Änderungs- und Ergänzungsantrag zu V2670/18

4. Der Ausschuss für Stadtentwicklung, Bau, Verkehr und Liegenschaften billigt den Entwurf zum Bebauungsplan Nr. 3027, Dresden-Altstadt I Nr. 27 in der Fassung vom 24. August 2018 (Anlage 3) mit folgenden Änderungen:

Abbildung 1: Baugrenze gemäß Punkt 4 d):

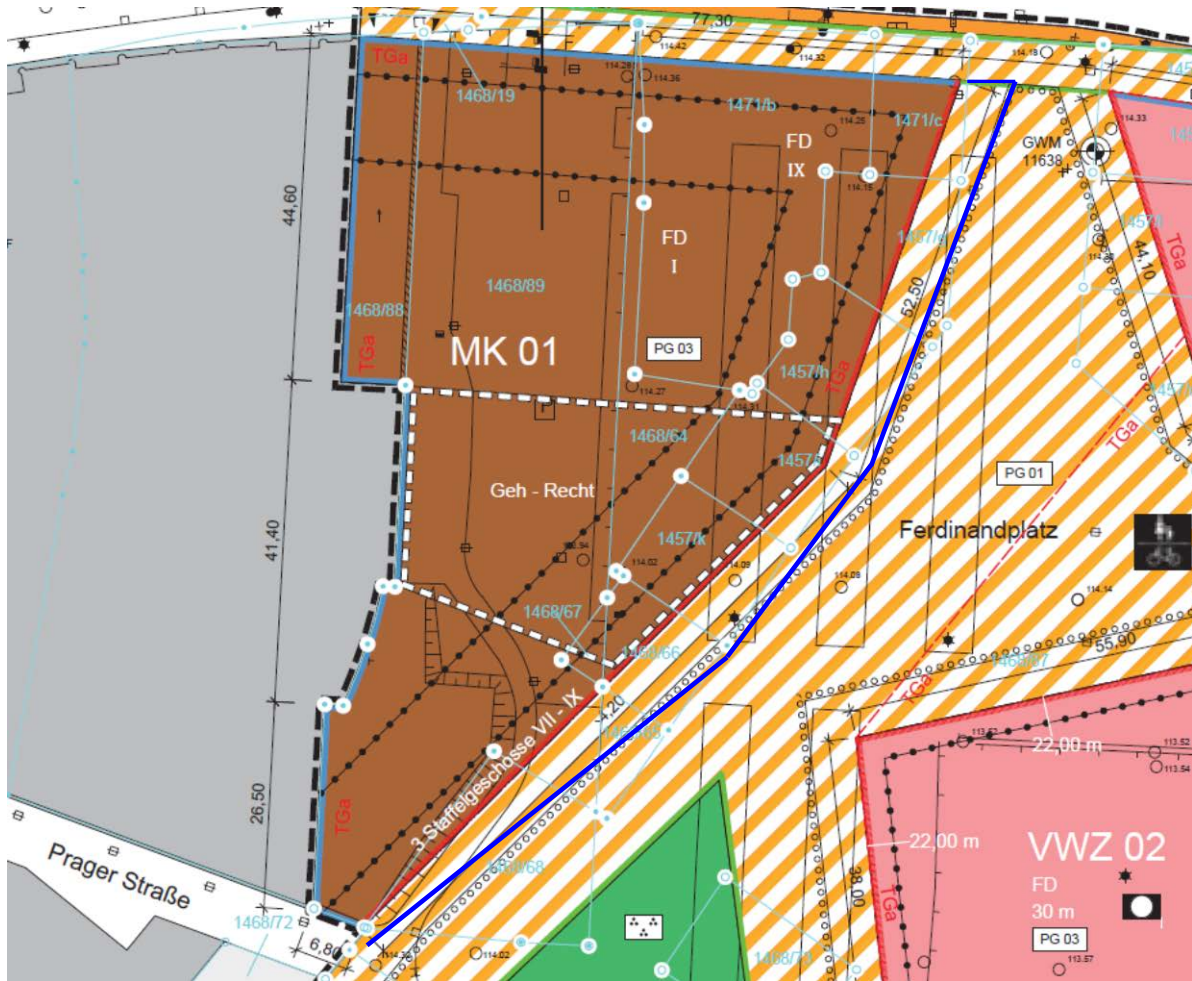
- d) Im MK1 ist die Baugrenze auf die alte Parzellierung festzusetzen (sh. Abbildung 1 in der Begründung).
- e) Die Baugrenze VWZ01 ist vor der Baulinie mit Länge 44,10 Meter auf die alte Parzellierung festzusetzen (siehe Abbildung 2 in der Begründung).

Abbildung 7:

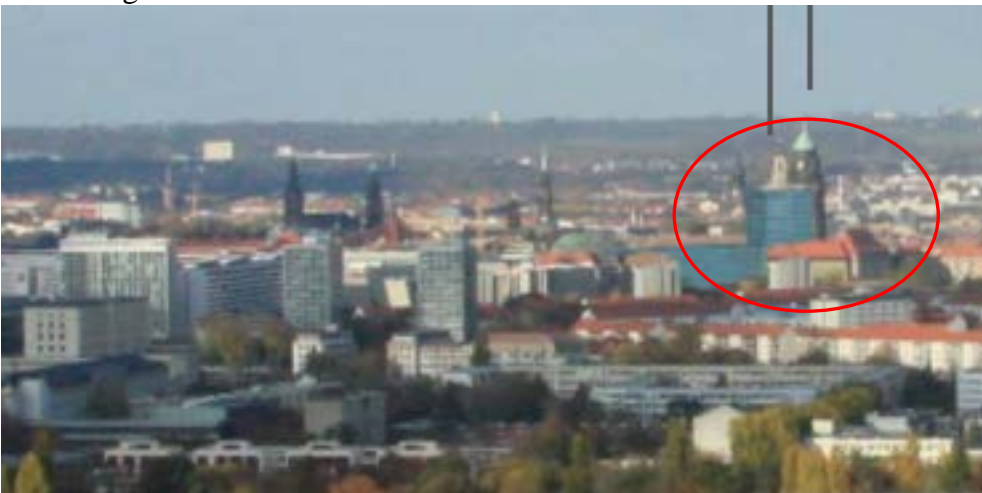
Der Ausschnitt aus der Präsentation zeigt, dass sich der Hochhausteil des Verwaltungszentrums vor den Turm des Neuen Rathauses, vor die Frauenkirche und bis an den Turm der Dreikönigskirche schiebt. Dieser Aspekt ist im Wettbewerb übersehen worden. Es kommt zu einer Verunklarung der Altstadtsilhouette. Der Verwaltungsturm wird Bestandteil der Altstadt, obwohl er außerhalb steht.

Abbildung 8:

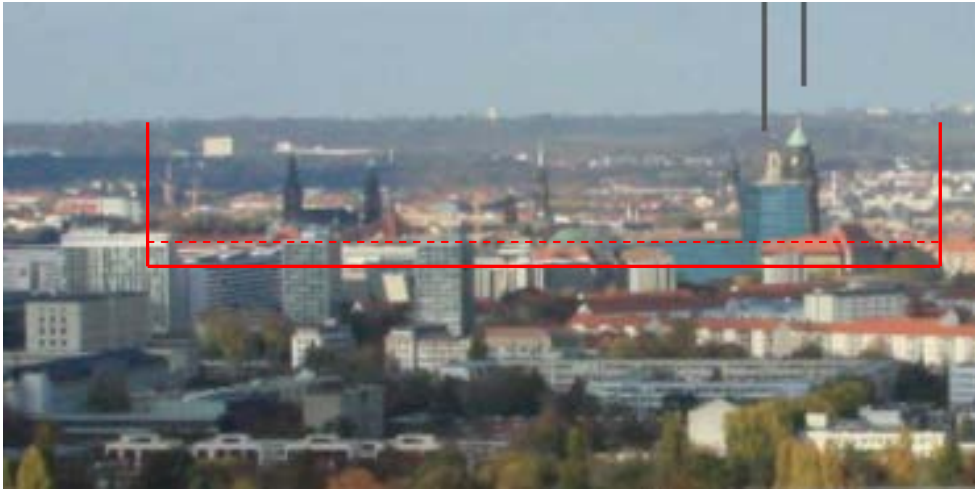
Im eingekreisten Ausschnitt ist zu erkennen, dass die Visualisierung des Verwaltungszentrums aus der Präsentation der Verwaltung falsch ist. Der Südflügel und der Plenarsaalflügel schieben sich vor (!) das Verwaltungszentrum, damit wird dem Verwaltungszentrum „Masse“ genommen.

Abbildung 10:

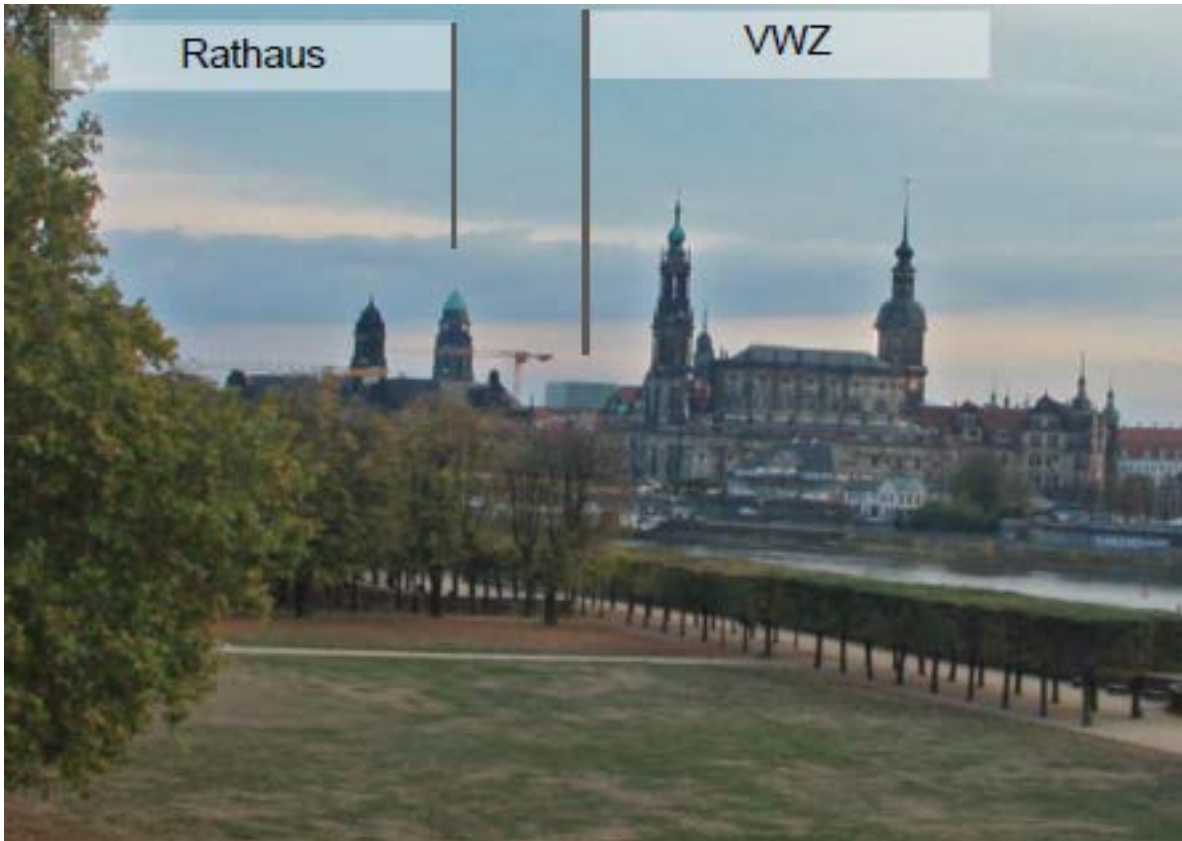
Blick vom Palaisgarten, Verwaltungszentrum stört zwischen den Sandsteintürmen der historischen Altstadt (aus der Präsentation der Verwaltung)

Abbildung 11:

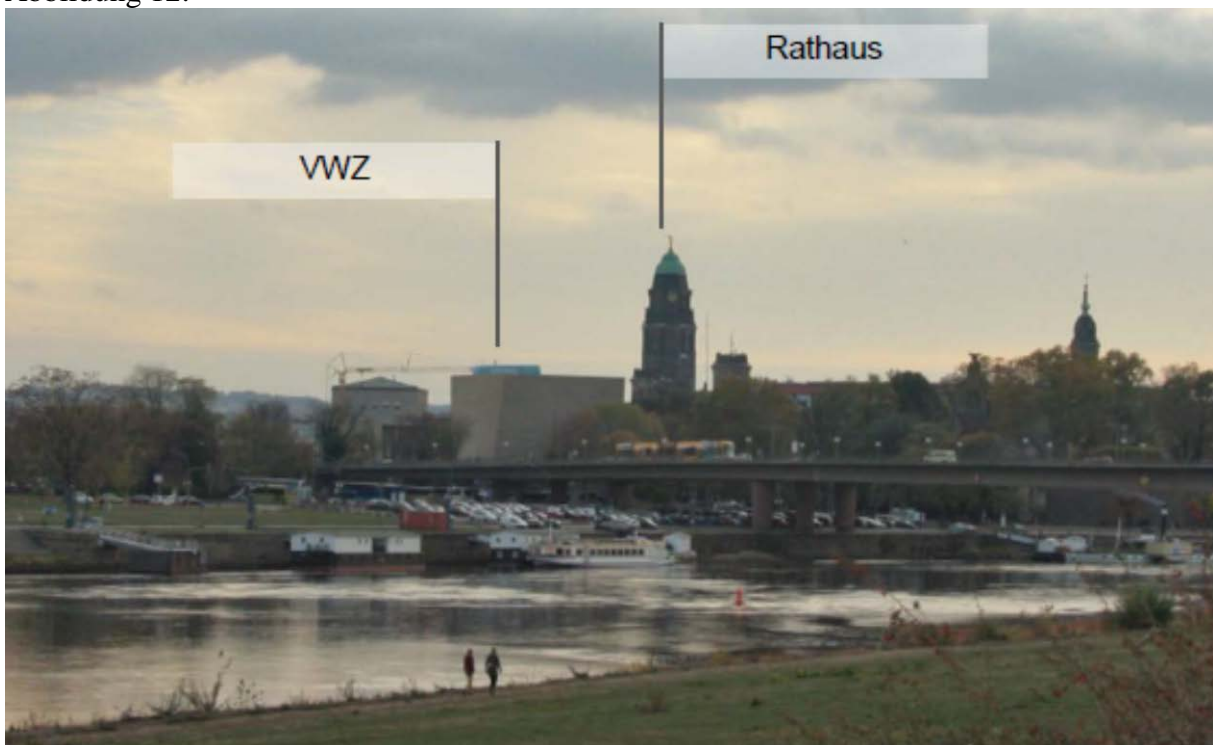
Verwaltungszentrum zwischen Hofkirche und Ständehaus, inakzeptabel. (aus der Präsentation der Verwaltung)
